**INFORME
INVESTIGACIÓN ESPECIAL**

**Servicio de Vivienda y
Urbanización Región del Bío-Bío**

**Número de Informe: IE 7/2014
14 de mayo de 2014**

INFORME FINAL N° IE 7 DE 2014, SOBRE
INVESTIGACIÓN ESPECIAL EN EL SERVICIO
DE VIVIENDA Y URBANIZACIÓN DE LA
REGIÓN DEL BÍO-BÍO.

Foto N° 5, alero de 50 centímetros.

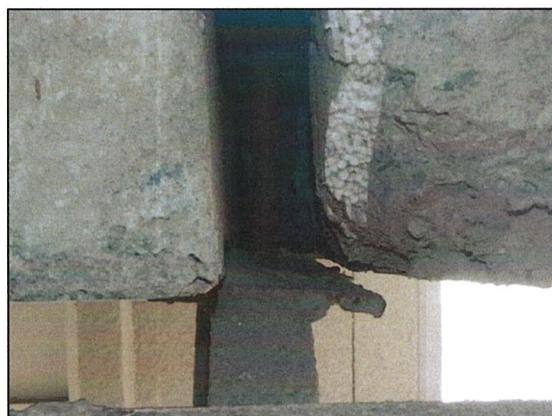
En la visita efectuada a terreno, se verificó que los aleros de accesos a las cajas de escaleras de los bloques tienen un ancho

que no supera los 55 cm, constatándose además que no cuentan con estos elementos, lo que vulnera la normativa señalada en el párrafo precedente, foto N° 5.

El servicio señala que solicitará a la empresa contratista colocar la protección bajo alero.

Foto N° 7, estructura de escaleras afianzada en solo una de sus fijaciones.

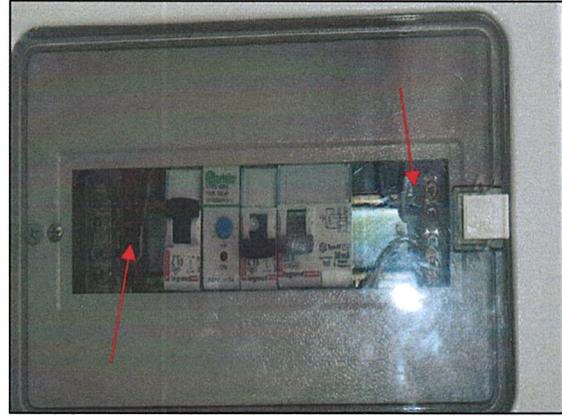
En la visita efectuada a terreno, se verificó que la totalidad de las escaleras presentan deficiencias en sus anclajes, vulnerando lo establecido en el artículo 5.5.1, de la OGUC, que señala que la calidad de los materiales y elementos industriales para la construcción y sus condiciones de aplicación a las obras quedará sujeta a las normas oficiales vigentes, y a falta de ellas,

a las reglas que la técnica y el arte de la construcción establezcan, anexo fotográfico, fotos N^{os} 6 y 7.
